SERVICE INFO – FAG 0026

Ændring af design på beskyttende støvdæksel

Udskiftning af reservedel - RIU: 566283.H195 er udskiftet med 566283.01.H195

Billede 1: Designet på det beskyttende støvdæksel er ændret

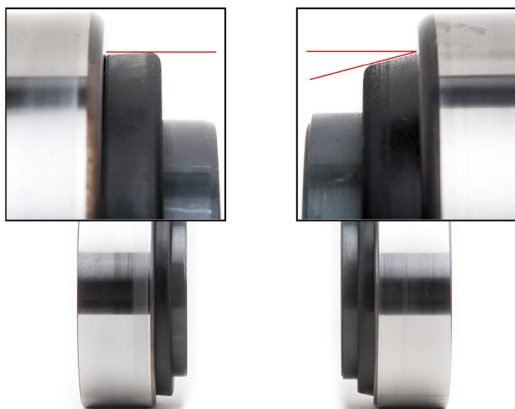
Under montering af reparationsindsatsenheden (Repair Insert Unit, RIU), reservedelsnummer 566283.H195, kan det beskyttende støvdæksel blive drejet på nogle hjulnav.

I værste fald kan et drejet beskyttende støvdæksel medføre, at et leje blokeres, så det bliver vanskeligt eller umuligt for hjulet at dreje rundt.

Der er derfor udviklet et modificeret beskyttende støvdæksel (se billede 1).

Som følge af denne tekniske modifikation er reservedelsnummer 566283.H195 erstattet af 566283.01.H195.

Billede 2: Ny version (566283.01.H195)
